# febi 28885

Renault 1.4 16V (K4J) e 1.6 16V (K4M)

## Cinghia Poly-V

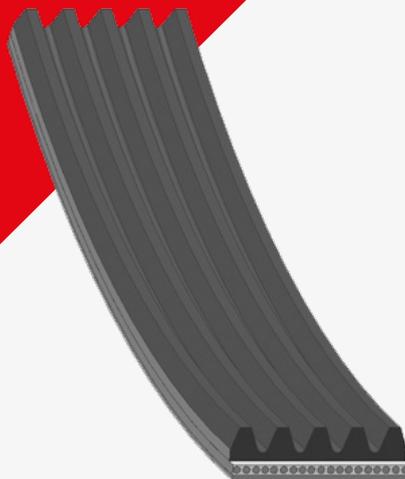
La versione originale della cinghia poly-V ha 6 alette. L'utilizzo della cinghia a 6 alette può portare ad una rapida abrasione del bordo della cinghia e a una lacerazione delle alette (vedi fig. 1). Ne possono conseguire danni ingenti al motore.

Per cortesia notate che la cinghia deve essere collocata sulle gole in modo tale che la gola interna rimanga libera su tutte le pulegge (vedi fig. 2).

La cinghia è stata adattata da Renault. febi raccomanda di usare la cinghia 28885 (rif. comp. 82 00 833 541). La nuova esecuzione ha 5 alette mentre tutte le pulegge hanno in genere 6 gole. In tal modo si prevengono un'usura rapida e una lacerazione prematura. La nuova esecuzione riduce anche il rumore e garantisce alla cinghia una maggiore durata.
